Bauplatz Q

Projektbeurteilung Ökonomie

Der Beitrag Q wird mit Auflagen zur Förderung und Realisierung empfohlen. •

Grundriss Erdgeschoss

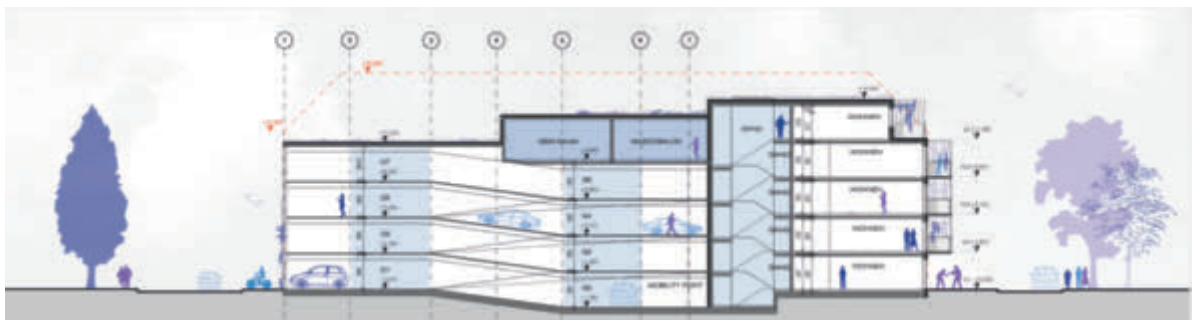
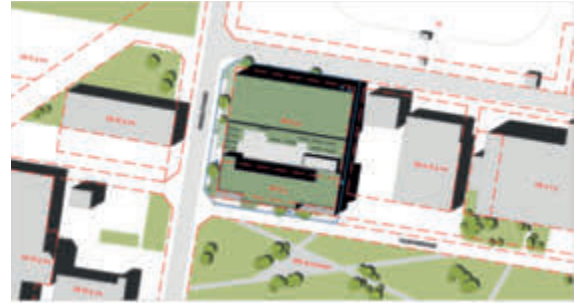
Der Bauplatz in der Randzone des Areals gelegen, ermöglicht Süd- und Parkorientierung für den Wohnbau. Das Garagenbauwerk ist kompakt im Norden positioniert. Der Binnenraum an der Nahtstelle zwischen Parkgarage und Wohnhaus – genannt „Canyon“ - ist an den Gebäudeenden von Stiegenhäusern begrenzt. Diese Lage der Stiegenhäuser beeinflusst die Gestaltbarkeit der benachbarten Wohnungsgrundrisse teilweise negativ.

Überdies sind sämtliche Wohnungsgrundrisse bedingt durch die Baukörpertiefe von ca. zehn Metern sehr schmal entworfen und in ihrer Gestaltung und Nutzbarkeit zu verbessern. Im Zuge dieser Überarbeitung ist auch die Lage der Stiegenhäuser zu überprüfen. Um dem Thema „grünes Wohnen“ gerecht zu werden, werden differenzierte Paravents bei Balkonen im privaten Bereich entworfen, halböffentliches Grün in Form des „Canyons“ (Mikroklima) angesiedelt und ein Waschsalon sowie „Urban Gardening“ am Garagendach angeboten.
